Keuringsverslag van een elektrische laagspanning- en zeer lage spanningsinstallatie

NIET CONFORM

Straatnaam Reepstraat
Huisnummer 30
Busnummer
Postcode 9500
Gemeente GERAARDSBERGEN
Land België

Controlebezoek van een huishoudelijke installatie volgens (KB 08/09/2019) - AREI Boek 1- 6.5. en 4.2.4.3.

Afbeelding schakel- en verdeelbord:

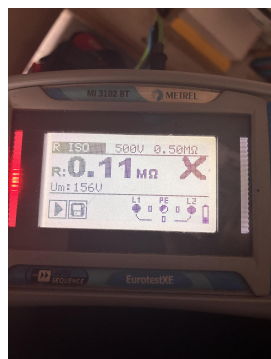
- I1.01 Eéndraadschema van de installatie is niet aanwezig. (Boek 1 Afdeling 2.12 - 2.13 en 3.1.2)
- I1.03 Situatieschema van de installatie is niet aanwezig. (Boek 1 Afdeling 2.12 - 2.13 en 3.1.2)

- I2.02 De waarde van de isolatieweerstand van één of meerdere stroombanen is kleiner dan 0,5M ohm. (Boek 1 Onderafdeling 6.4.5.1.)
- I4.01 Hoofdequipotentiale verbinding(en) niet verwezenlijkt. (Boek 1 Onderafdeling 5.4.4.1. en 5.1.6.2)

- I5.12 De doorsneden van de interne verbindingen en/of van de verdeelrails in het bord zijn onvoldoende. (Boek 1 Onderafdeling 4.4.1.1. en 4.4.1.5.)
- I6.04 Een differentieelstroombeschermingsinrichting met een gevoeligheid van 30mA is te plaatsen voor installaties van badkamer, wasmachine, vaatwas, droogkast en/of gelijkaardige toestellen. Deze dient ondergeschikt te zijn aan de hoofddifferentieelstroombeschermingsinrichting (Boek 1 Onderafdeling 7.1.4.3. en 4.2.4.3.)

- I8.14 Elektrische leidingen zijn niet ingevoerd, zodat een continue bescherming verzekerd is. (Boek 1 Onderafdeling 5.2.6.1.)
- I8.17 De niet-gebruikte leidingen verwijderen of aan de uiteinden te isoleren. (Boek 1 Onderafdeling 4.2.3.3.b)

- I9.04 De verbindingen dienen verwezenlijkt te worden in borden, verbindings- of aftakdozen, aan de klemmen van schakelaars, contactdozen of verlichtingsarmaturen. (Boek 1 Onderafdeling 5.2.6.1.)

- N17 De aardspreadingsweerstand kon niet gemeten worden. Deze dient bij voorkeur kleiner te zijn dan 30ohm.
